COMMUNE DE NOVACELLES (63)

S.I.A.E.P. DU HAUT-LIVRADOIS

**AVIS HYDROGEOLOGIQUE**

*Forage de Novacelles*

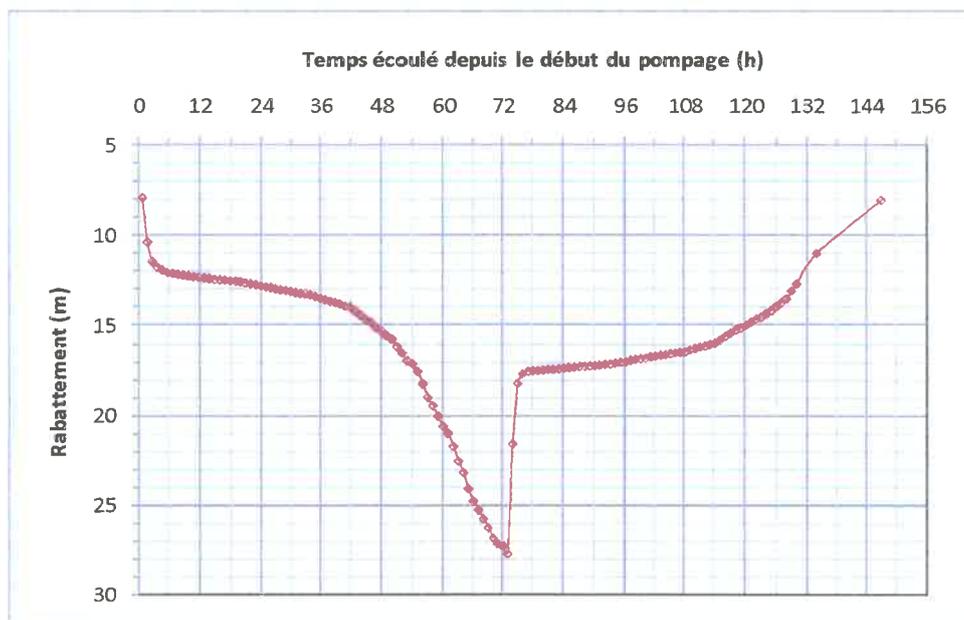
Le pompage de longue durée aurait été réalisé au débit constant de  $14,6 m^3/h$ .

D'après la courbe produite en page 15 de l'étude préalable, le pompage s'est déroulé sur une durée de  $73h00$  (et non  $72h00$  comme indiqué dans le texte) et la remontée a été suivie sur une durée de  $74h00$  (et non  $24h00$ ). Il existe aussi une incertitude aussi sur les dates du pompage. Le bureau d'études donne du  $20 \text{ juin } 2007 \text{ } 8h00$  au  $23 \text{ juin } 2007 \text{ } 8h00$ , mais le laboratoire CARSO qui aurait effectué un prélèvement en fin de pompage indique le  $28/06/07$  à  $11h00$ .

Ces approximations (et d'autres) laissent le lecteur perplexe...

Le niveau statique en début de pompage était de 9,40 m/sol. A l'issue des 73 h de pompage, le niveau piézométrique était à 37,11 m/sol, soit un rabattement de 27,71 m.

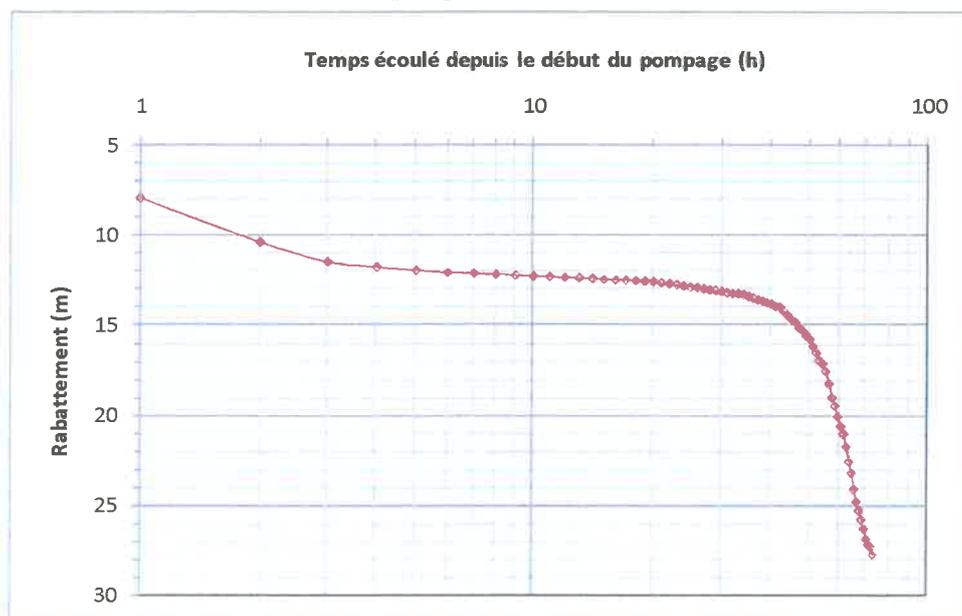
A partir de 2,5 h de pompage et sur les 24 premières heures de pompage, l'évolution des rabattements est linéaire en fonction du logarithme du temps. La transmissivité que l'on peut en déduire en utilisant l'équation de Copper-Jacob est de  $7,59 \cdot 10^{-4} \text{ m}^2/\text{s}$ .

Après 24 h de pompage, le cône de dépression du forage s'étendant, il atteint une zone beaucoup moins transmissive, assimilable à une limite d'alimentation de type étanche. Les rabattements augmentent alors beaucoup plus fortement en fonction du temps de pompage. La transmissivité calculée sur les 30 dernières heures de pompage est de  $8,23 \cdot 10^{-6} \text{ m}^2/\text{s}$ , soit de deux ordres de grandeur plus faible que celle estimée au début du pompage.

Après l'arrêt du pompage la remontée du niveau dynamique est relativement rapide sur les deux premières heures (le rabattement résiduel est alors de 18,21 m). Sur les 36 heures suivantes, la remontée est très lente (4,3 cm/h en moyenne), traduisant une mauvaise recharge/réalimentation de l'aquifère.

Après 4 h de remontée le rabattement résiduel est de 17,54 m. Il est de 16,91 m après 24 h. Il est de 14,81 m après 48 h et encore de 8,01 m après 74 h de remontée.

Les transmissivités que l'on peut déduire de la remontée diffèrent sensiblement de celles calculées sur les phases de descente. Elles sont comprises entre  $1,45.10^{-3} \text{ m}^2/\text{s}$  et  $2,70.10^{-5} \text{ m}^2/\text{s}$ .

Cet essai montre que le régime de pompage appliqué durant de l'essai de nappe est incompatible avec les capacités de l'aquifère.

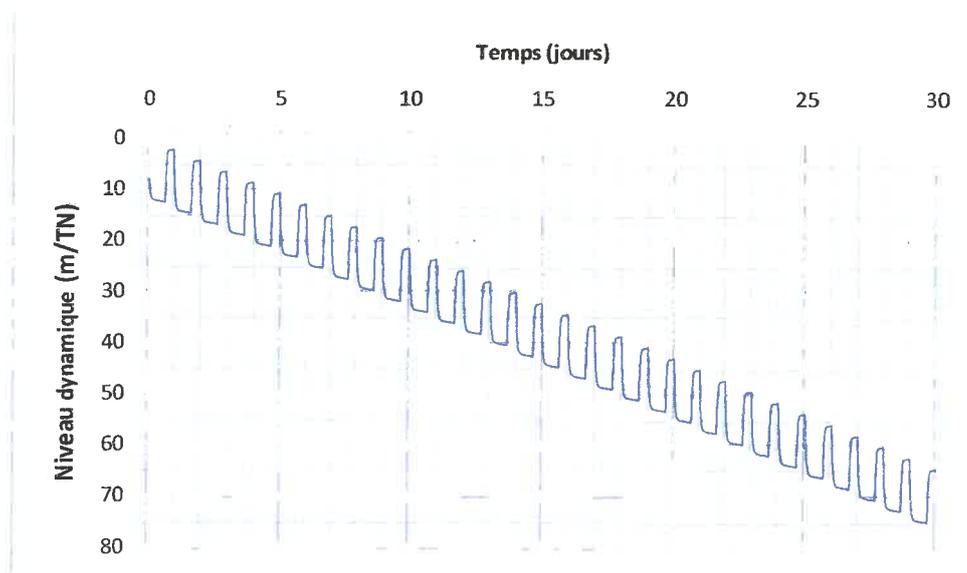
L'étude préalable préconise d'installer une pompe de 6 " à la profondeur de 70 m et recommande un débit d'exploitation de 15 m<sup>3</sup>/h pendant 16 h par jour soit 240 m<sup>3</sup>/jour sur une durée de deux mois.

Sur la base des résultats de l'essai par pompage de longue durée de juin 2007, on peut essayer de figurer l'incidence de ce régime d'exploitation sur le niveau d'eau dans le forage.

Le graphique ci-dessus montre qu'à l'issue de 28 cycles de pompage, soit 28 jours, la pompe serait dénoyée.

Le régime d'exploitation conseillé par le bureau d'étude est très probablement incompatible avec les capacités des l'aquifère.

## COUPE GEOLOGIQUE ET TECHNIQUE FORAGE F3

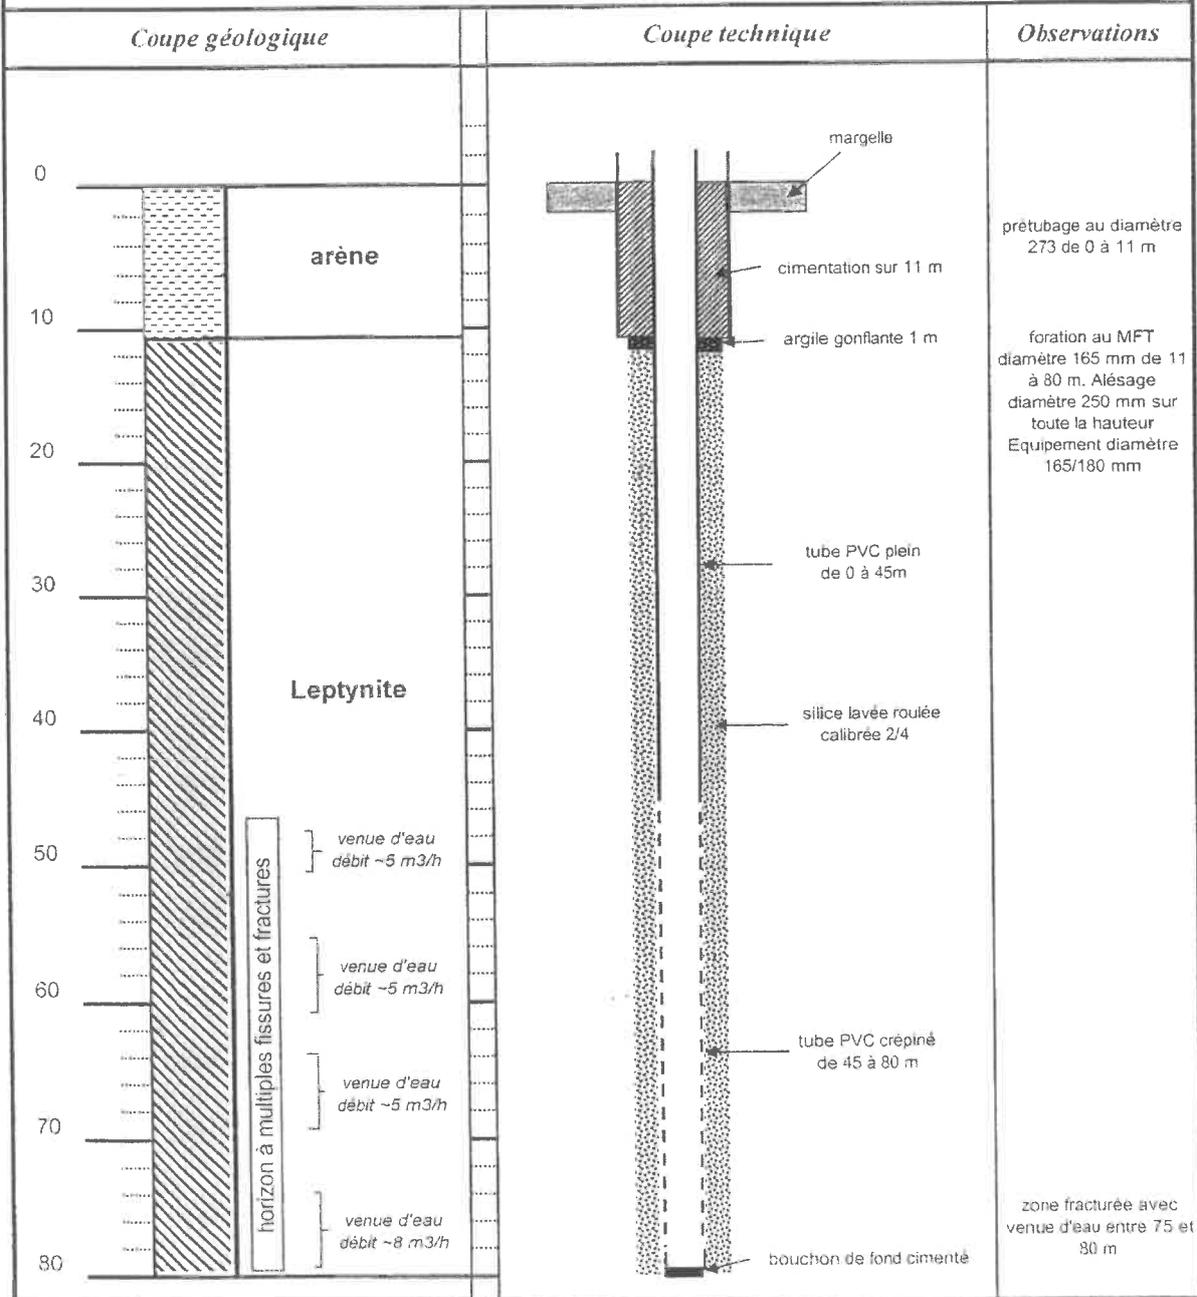
A priori, le forage a été réalisé dans les règles de l'art, avec une cimentation de l'espace annulaire jusqu'à la profondeur de 11 m (soit la base des arènes). En l'absence de diagraphies de réception, nous ne disposons pas d'éléments permettant de juger la conformité de l'ouvrage avec la coupe technique fournie et de la qualité de la cimentation.

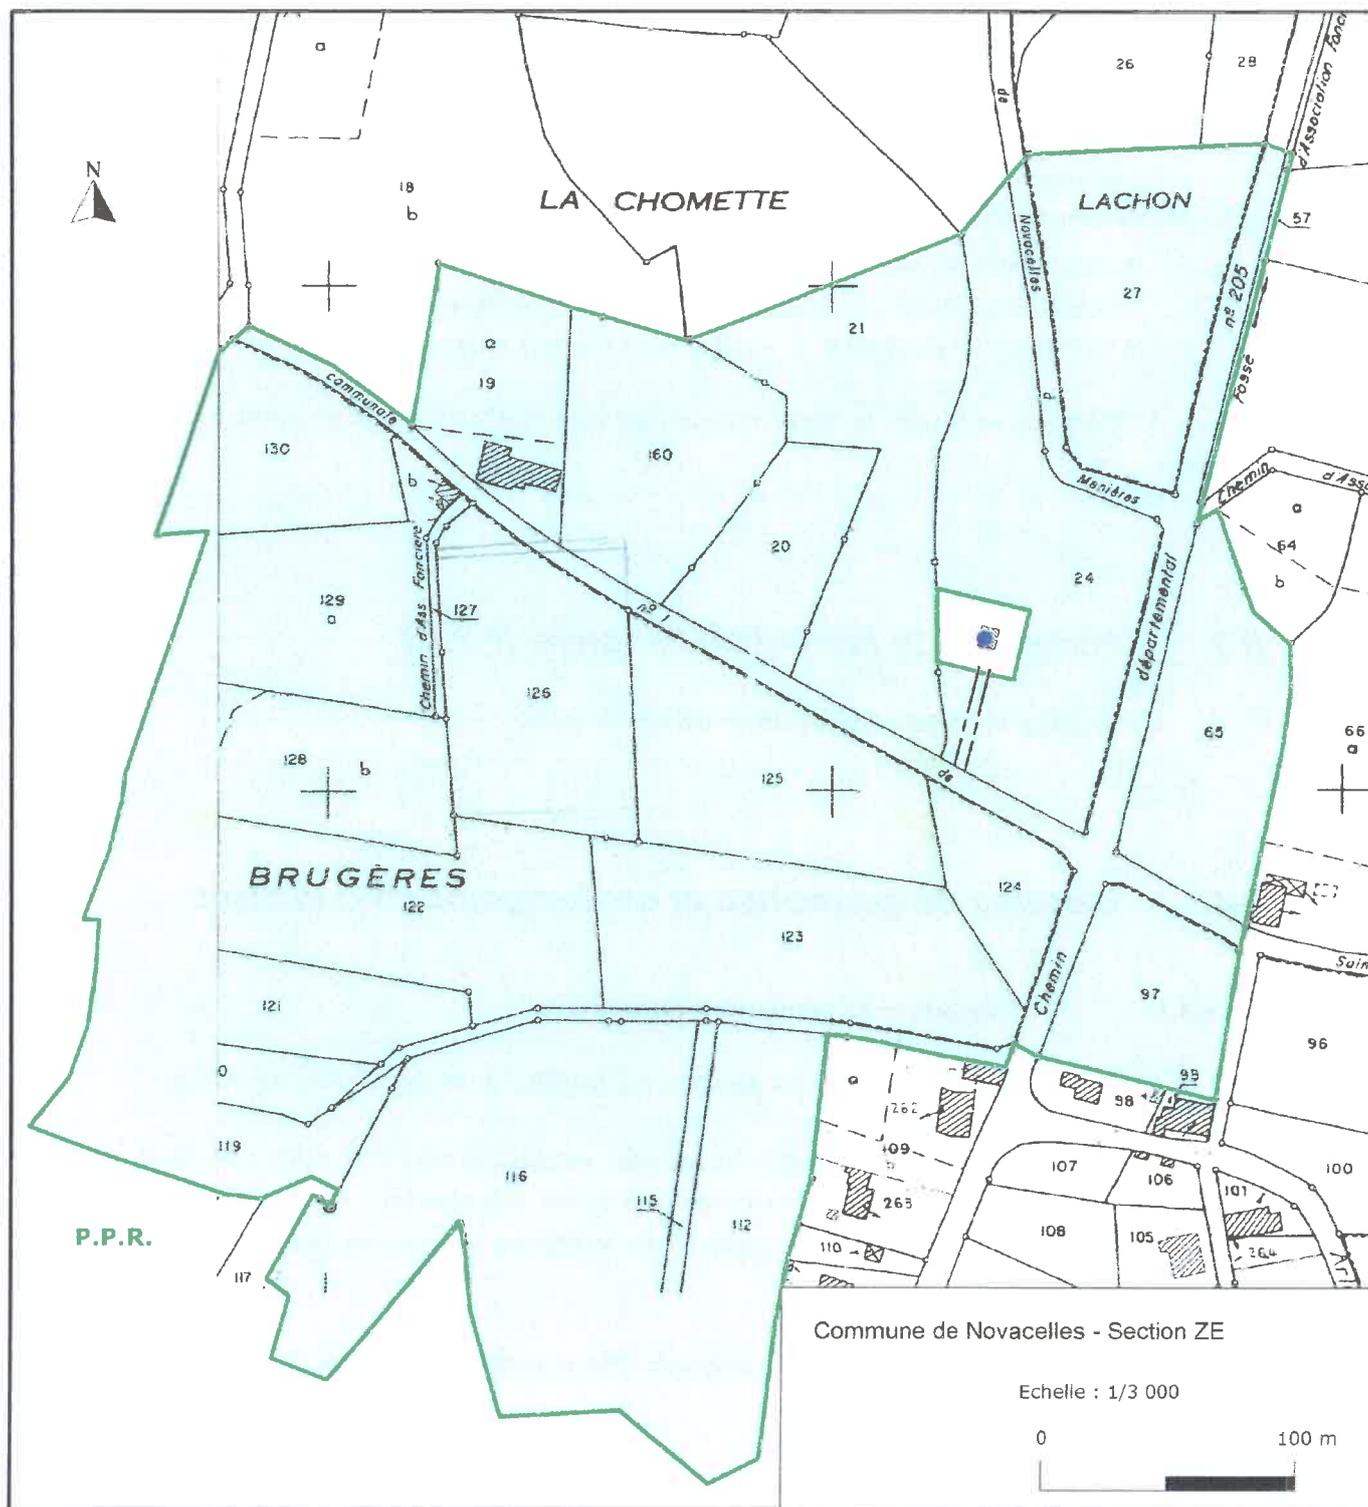
En l'absence de données sur l'aire d'alimentation du forage, le P.P.R. proposé :

- recouvre l'essentiel de son petit bassin versant topographique ;
- prend en compte l'existence d'un axe drainant orienté NNE-SSW ;
- intègre une zone d'appel d'une centaine de mètres à l'aval de l'ouvrage.

Ce périmètre suit autant que possible des limites cadastrales existantes. Il couvre une superficie d'environ 16,5 ha et comprend :

- en totalité les parcelles n° 19, 20, 27, 65, 97, 112, 115, 116, 119, 120, 121, 122, 123, 124, 125, 126, 127, 128, 129, 130 et 160 section ZE de la commune de *Novacelles* ;
- en partie les parcelles n° 21 et 24 section ZE de la commune de *Novacelles*.
